**Pregão Eletrônico N° 90168/2025 (SRP) (Lei 14.133/2021) UASG 158125 -
INST.FED.DE EDUC., CIENC. E TEC. CATARINENSE**

Nos itens 77,78,79 - Disjuntor Motor.

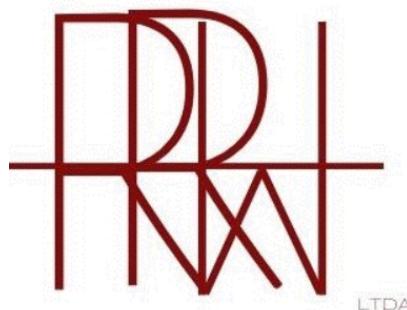
Os senhores estão solicitando disjuntor motor com corrente de interrupção 100ka. Este especificação limita a schneider e weg. Outras marcas (SOPRANO, JNG, METALTEX), etc não atenderão esta especificação.

Gostaria de verificar se é imperativo atender esta necessidade, pois durante o processo solicitarei a desclassificação dos proponentes que não atenderem esta parate do TR.

Sim, esta especificação é necessária para manter a padronização de equipamentos já existentes nos laboratórios.

Serão aceitos apenas itens com as especificações conforme termo de referência.
